## Technische Mitteilung #014-01-2003

**Betrifft:** FK14 Polaris / Kennblatt DAeC #61177  
**Werknummer:** #002 - #035  
**Gegenstand:** Optimierung der Ausschußöffnung für Fallschirmsystem.  
**Fristen:** Gemäß Vorgabe LTA der beauftragten Stelle (Kopie beiliegend)

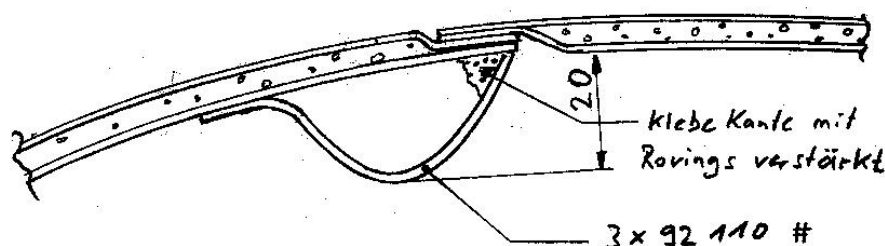
Eine umlaufende Gleitkante (GFK Formteil) muß so auf den Innenrand der Ausschussöffnung geklebt werden, dass nach Abreißen des Deckels keine Laminat-Kante quer zur Auszugsrichtung der Fallschirmkappe vorhanden ist.

Eine großzügige Ausrundung soll ein Verhaken von Fallschirm oder Gurten an der der Gleitkante selbst verhindern.

Das Einkleben erfolgt mittels Epoxidharz (z.B. Scheuffler L285) welches mit Baumwollflocken oder Microballons eingedickt wird. Die vordere Klebenaht kann mit 2-3 GFK Rovings und stark eingedicktem Harz besser anfügbar gestaltet werden.
